ZMĚNOVÝ LIST STAVBY

Stavba: **Nástavba pavilonu C ZŠ Mezi Školami**

Přikotvení meziokenních piliřů

04

Postup provádění meziokenních vyzdívek

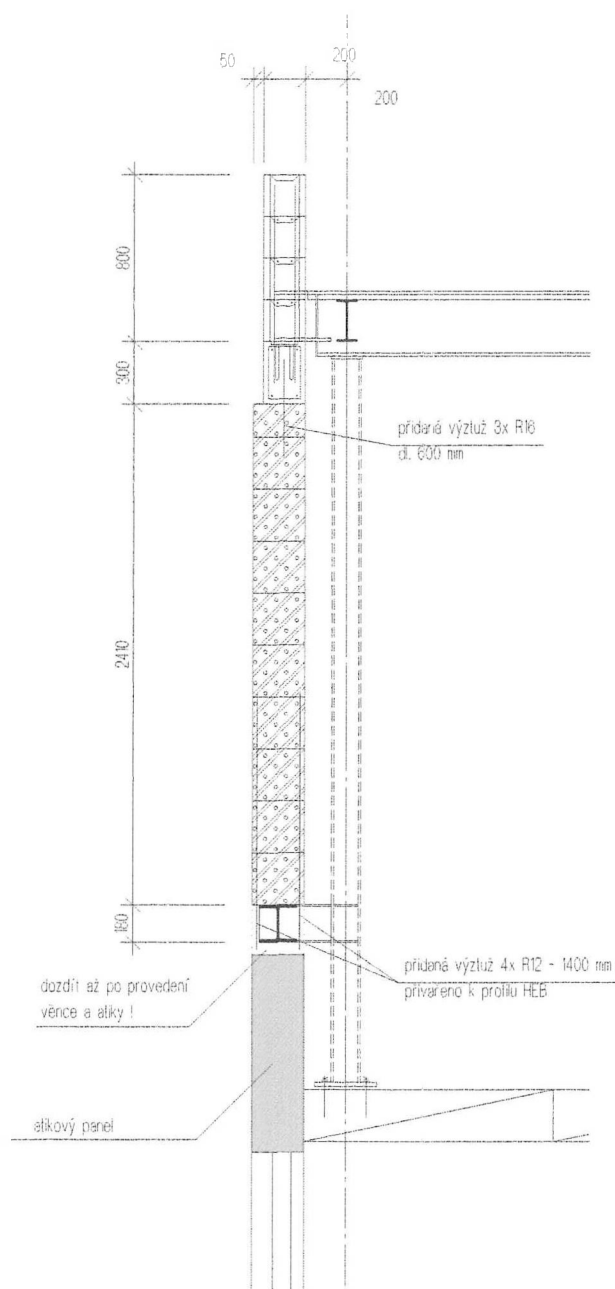
Stavební oddíl: Práce a dodávky HSV			
Popis změny: Meziokenní piliře bylo nutné uchytit k I profilu dle detailu zakreslené GP viz. příloha č. 1.			
Posouzení změny - autorský dozor projektanta: <i>SOUPA</i>			
Posouzení změny - technický dozor <i>SOUPA</i>			
Dopady:			
do projektové dokumentace: ne	zpracovány	ne	
do časového plánu: ano	zpracovány	ne	
	zpracovány	ne	
do ceny: ano	zvýšení o:	12 278,00	Kč
	s DPH 21%	2 578,38	Kč
	snížení o:	-	Kč
	s DPH 21%	-	Kč
Navrhovatel změny :	Zhotovitel na základě zjištěného stavu a následného potvrzení TDI a AD.		
Věcná kontrola:	Cena		
Vyjádření zhotovitele:	Navržené změny je nutné provést pro dokončení díla bez vad a nedodělků.		
Vyjádření objednatele:	<i>SOUPA</i>		
	Celková cena změnového listu č. 04	12 278,00 Kč	
	s DPH 21%	14 856,38 Kč

- 1.) provedení meziokenních vyzdívek - vyzdění na vodorovný ocelový profil zdivo je nutné dočasně stabilizovat proti překlopení!

návrh 1

k ocelovému profilu HEB přivařit svisle 4x R12 s výškou do 1/2 stěny, do přorobetonových tvarnic provést v místě výztuže svislou drážku a doplnit lepidlem.

návrh 2

z dřevěných hranolů a prken vytvořit dočasnou oporu pro vyzdění plíže.

POZOR!

do provedení věnce není stěna stabilní a je nutno se vyvarovat bočnímu tlaku!

- 2.) v horní části zdiva zakončit vložením svisle výztuže 3x R16 pro provázání s věncem
- 3.) provedení železobetonového věnce. Ve věnci je nutné mít zabetonovány kolevní desky a svislou výztuž atky.
- 4.) provázání s ocelovým rámem v místech příčných nosníků
- 5.) provedení atky ze ztraceného bednění + výztuž + beton
- 6.) naposled podezdít a dozdít parapet (HEB)
